Á embættisafgreiðslufundi skipulagsfulltrúa 4. apríl 2024 var lögð fram fyrirspurn Vinnustofunnar Þverár ehf., dags. 20. mars 2024, ásamt bréfi, dags. í febrúar 2024, um endurnýjun og breytingu á þaki hússins á lóð nr. 18 við Laufásveg, samkvæmt uppdrætti Vinnustofunnar Þverár ehf., ódags. Einnig er lögð fram ljósmynd af þaki hússins. Fyrirspurninni var vísað til umsagnar verkefnastjóra og er nú lögð fram að nýju ásamt umsögn skipulagsfulltrúa dags. 18.maí 2024.

Umsögn

Innsend teikning - útlit að götu, fyrir og eftir

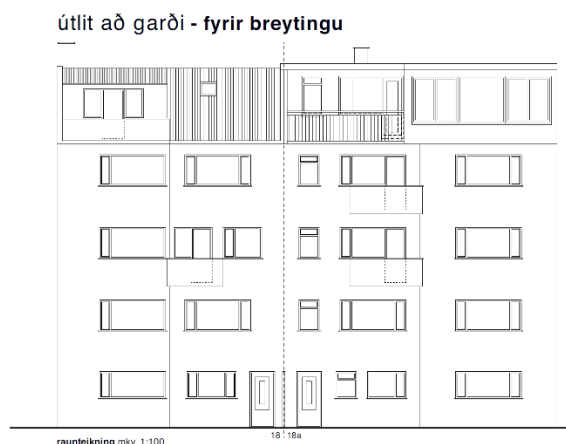
Gerðar hafa verið breytingar á Laufásvegi 18A, fyrirhugaðar breytingar á Laufásvegi 18 taka mið að þeim og falla vel að húsi. Kvistir og þaksvalir geta aukið birtu, öryggi og notagildi þakrýma. Huga þarf að því að þó stórir kvistir gefa mesta nýtingu geta þeir borið hús ofurliði og raskað hlutföllum þeirra. Í umræddri fyrirspurn er kvisturinn þó nokkuð stærri en á þakfleti Laufásvegur 18A. Í leiðbeiningum hverfisskipulags kemur fram að samanlögð breidd kvista skuli ekki vera meiri en ½ af miðlínu þaks. Hins vegar er sá kvistur sem nú þegar er heimilaður á 18A stærri en gert er ráð fyrir í leiðbeiningum um kvista, ekki munu verða gerðar athugasemdir að hann sé hafður í sömu hlutföllum og sá sem fyrir er. Bent er á til hliðsjónar leiðbeiningar hverfisskipulags um þakbreytingar.

Innsend tillaga fellur vel að eldri byggingu og svalir falla vel að lóðréttum línunum, gluggasetningu og ríkjandi samhverfu þannig að útliti þess er ekki raskað og mynda þær ákveðna heild með tilliti til útlits hússins. Ekki er sýnd dýpt svalanna í fyrirspurninni en huga þarf að því að þær samræmist þeim svölum sem til staðar eru. Við gerð svala skal hafa eftirfarandi í huga, svalirnar skulu vera algjörlega sjónrænt samhangandi, óháð því hvaða aðferð er notuð við smíði svalanna. Sýnilegur burður, eins og súlur eða skástífur, undir svalagólfi skal ekki leyfður. Bent er á leiðbeiningar hverfisskipulags um svalir. <https://skjol.hvsk.is/leidbeiningar/Leidb-Hvsk-Svalir-utlitsbreytingar.pdf>

- Ekki er gerð skipulagsleg athugasemd við fyrirspurnina þó með vísan til ofangreinds.
- Sækja þarf um byggingaleyfi fyrir framkvæmdinni.
- Byggingaleyfisumsóknir þarf að grenndarkynna.
